指数追加のご案内

2024. 10 株式会社自研センター

*No.J-812 レクサス R X 4 5 0 h L (GYL26W 系) 2018 年 3 月について、下記の通り追加いたします。

訂正のお願い

P.187 ボデー寸法図

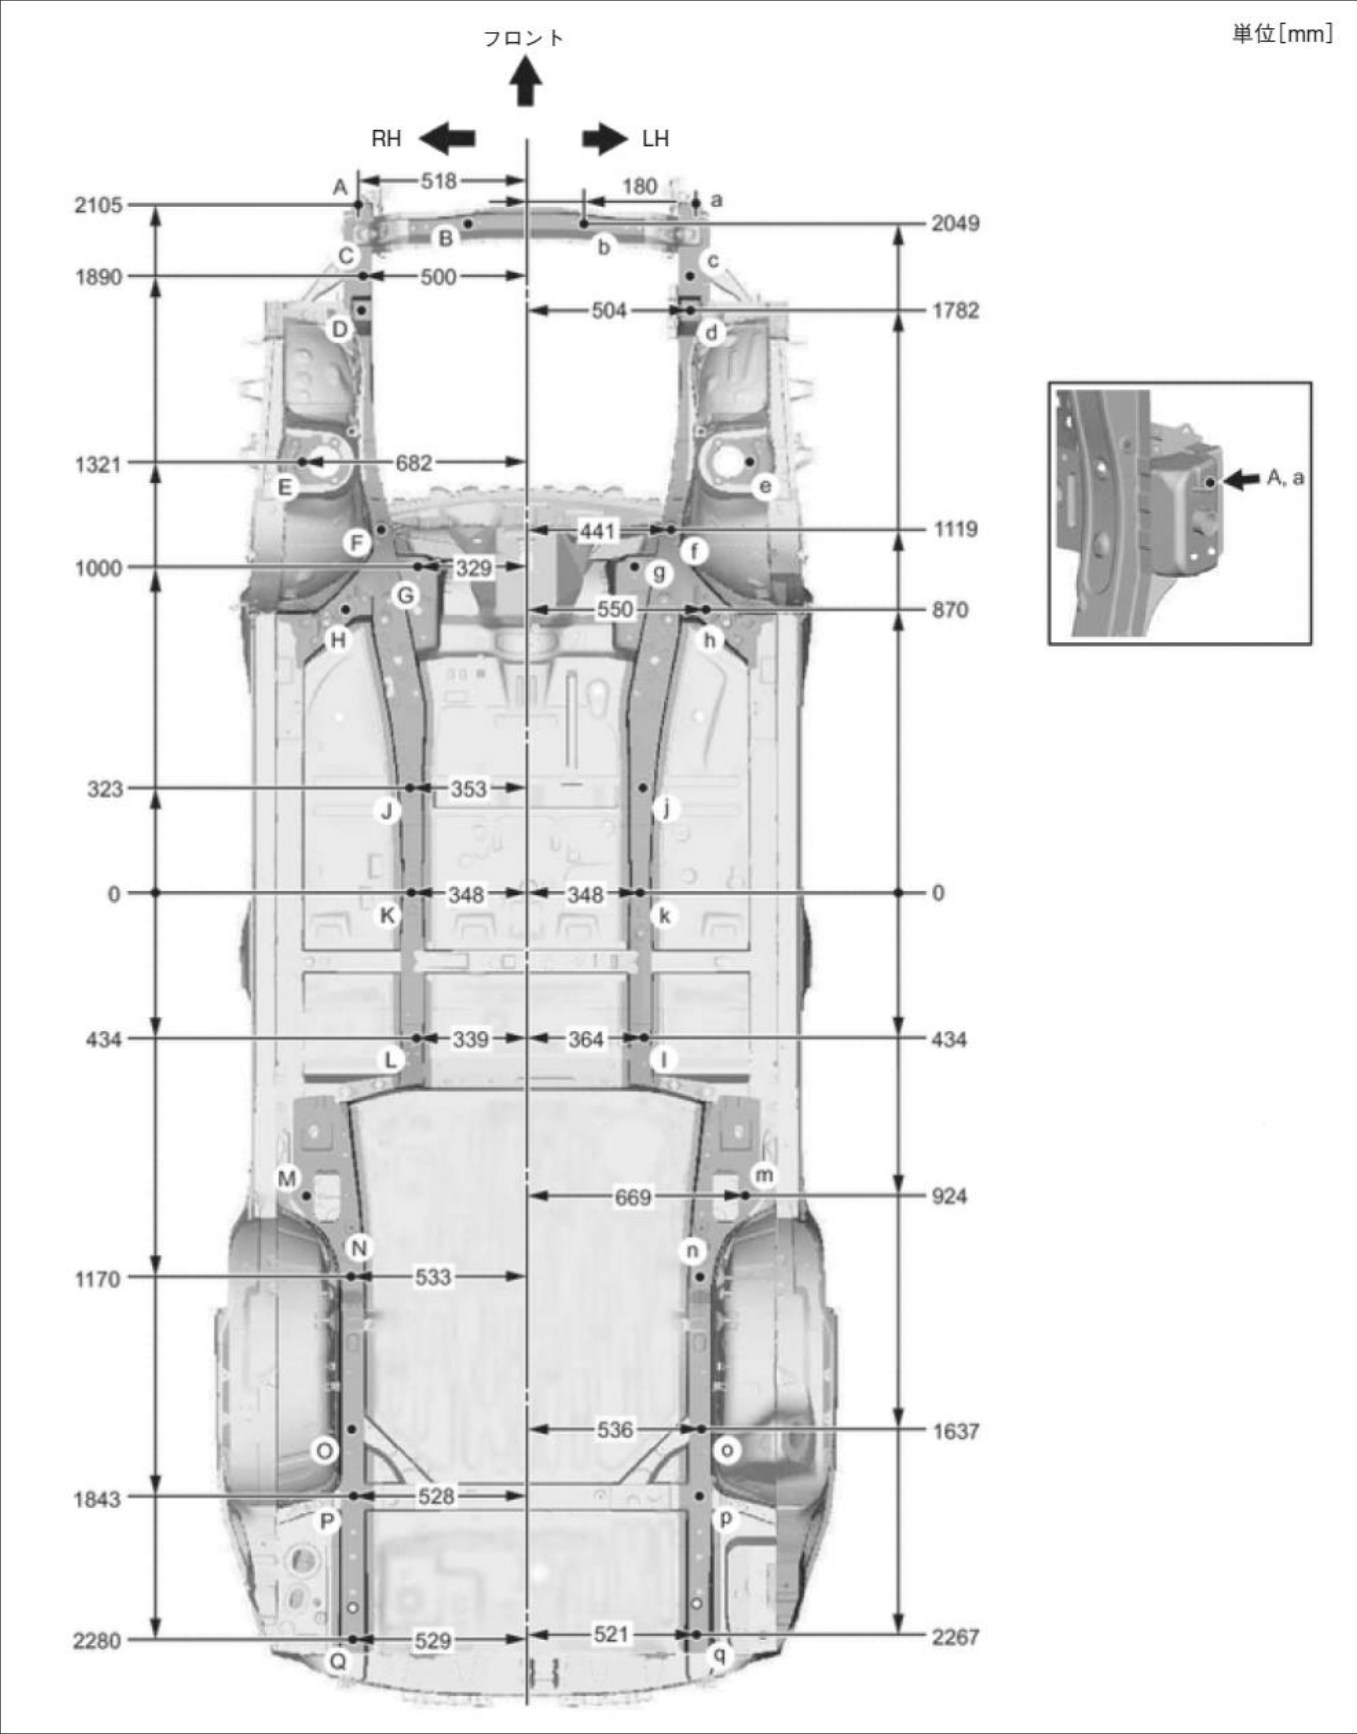
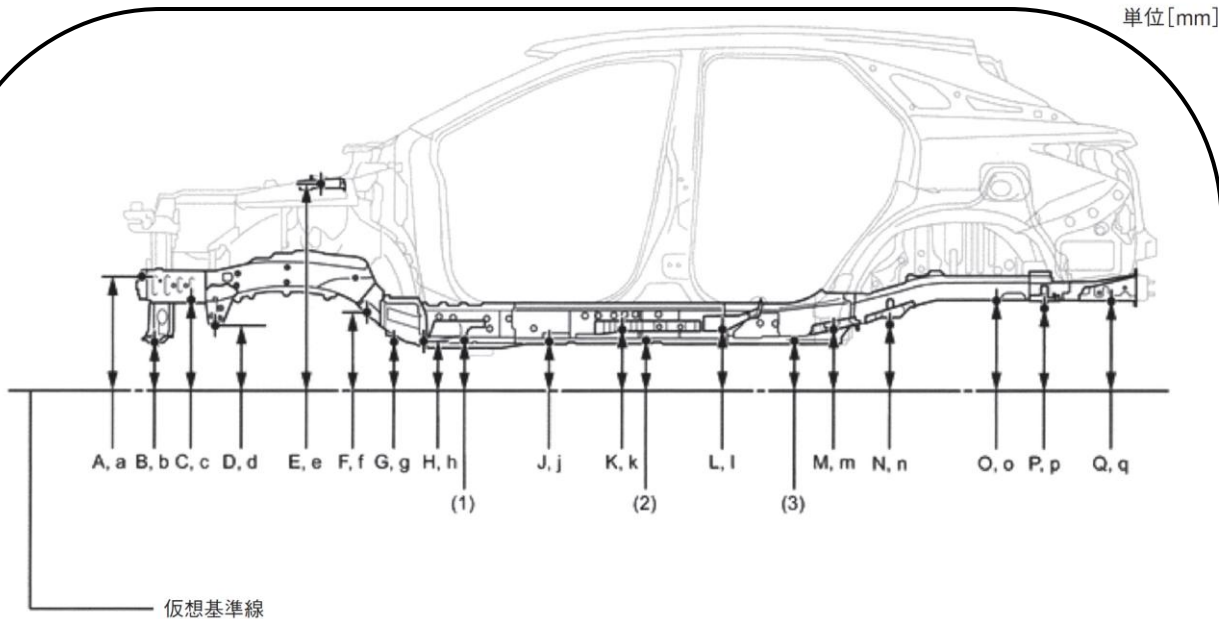
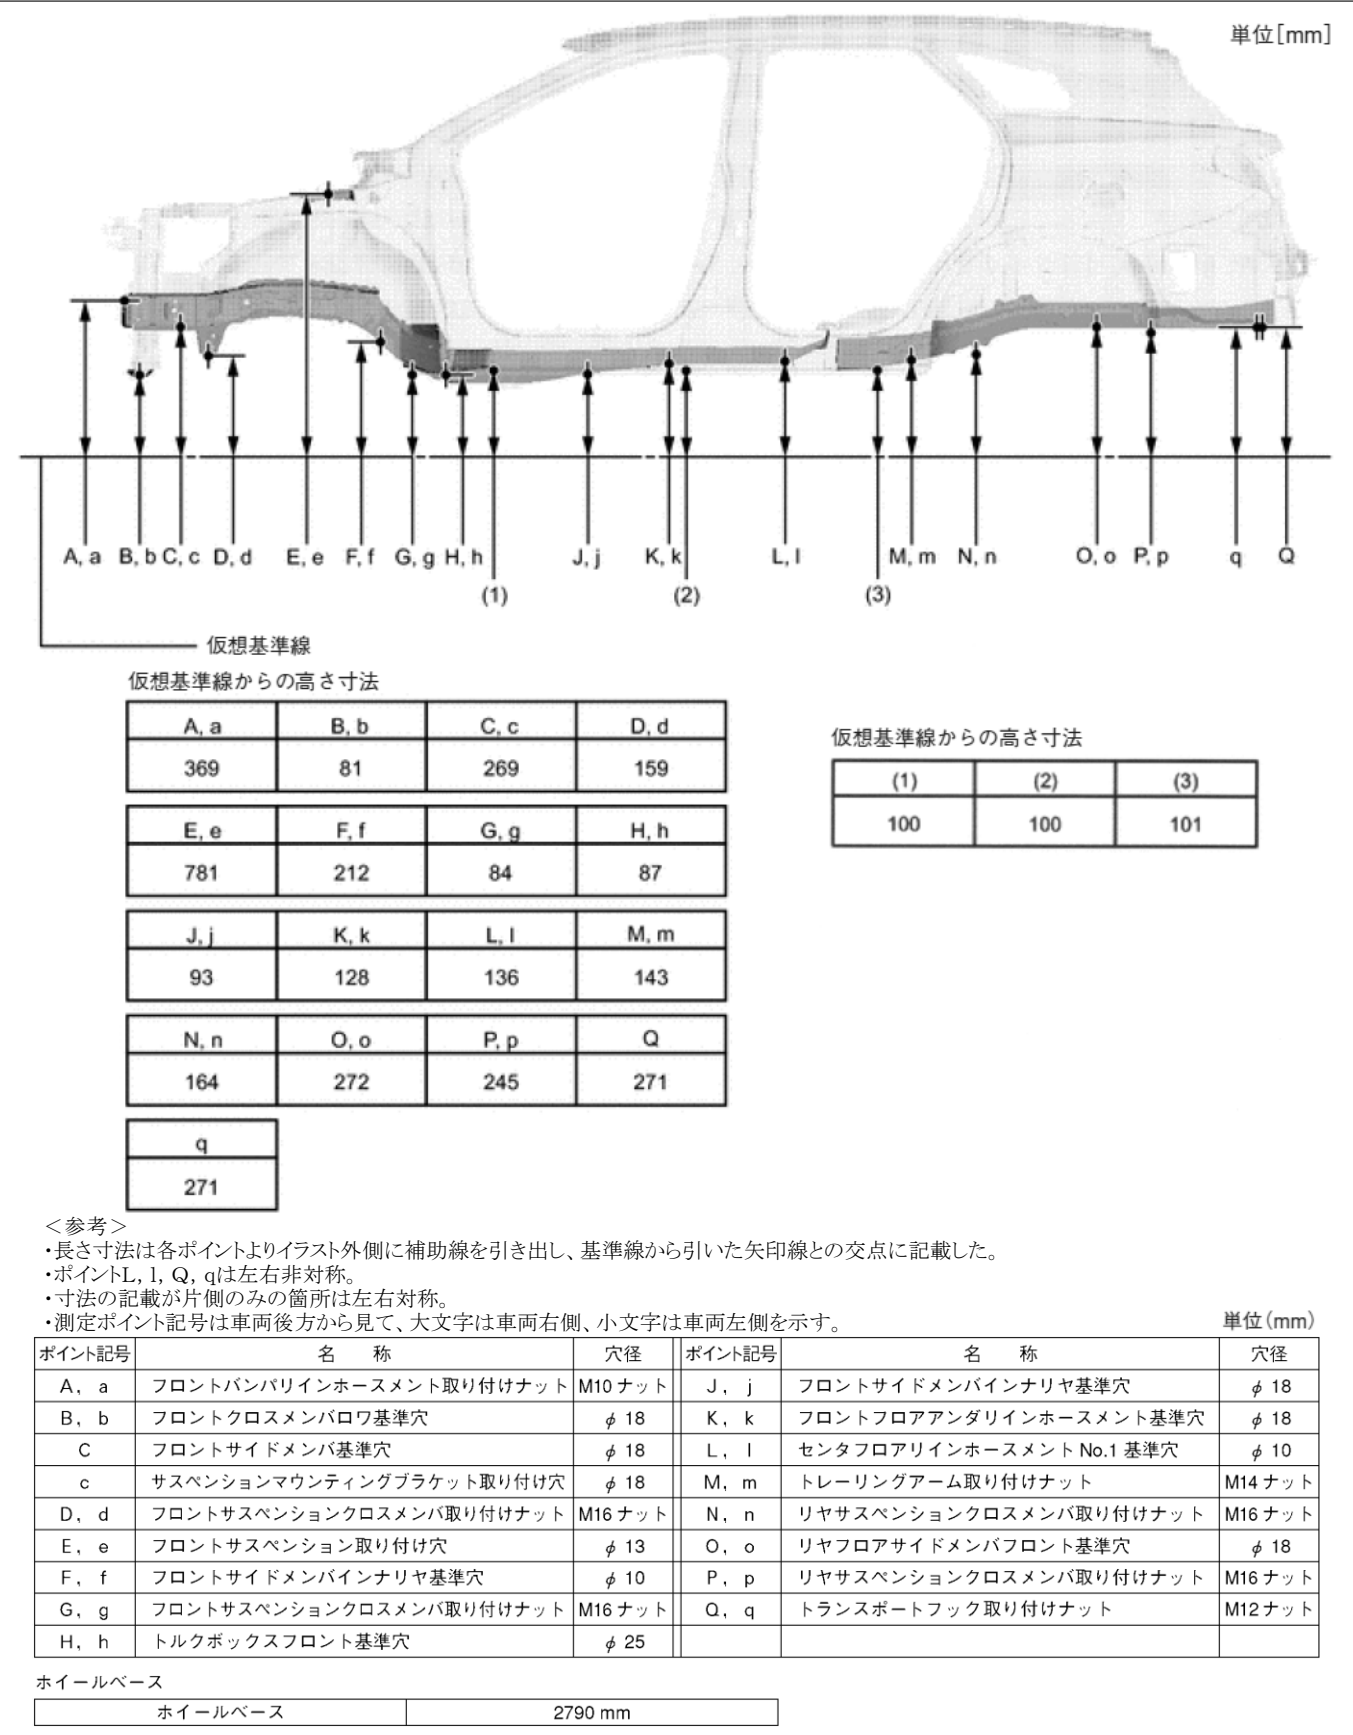
メーカー資料の訂正に伴いボデー寸法図を訂正いたしましたので該当ページを差替え願います。
○:訂正箇所

- <参考>
- ・長さ寸法は各ポイントよりイラスト外側に補助線を引き出し、基準線から引いた矢印線との交点に記載した。
 - ・ポイントL, lは左右非対称。
 - ・寸法の記載が片側のみの箇所は左右対称。
 - ・測定ポイント記号は車両後方から見て、大文字は車両右側、小文字は車両左側を示す。
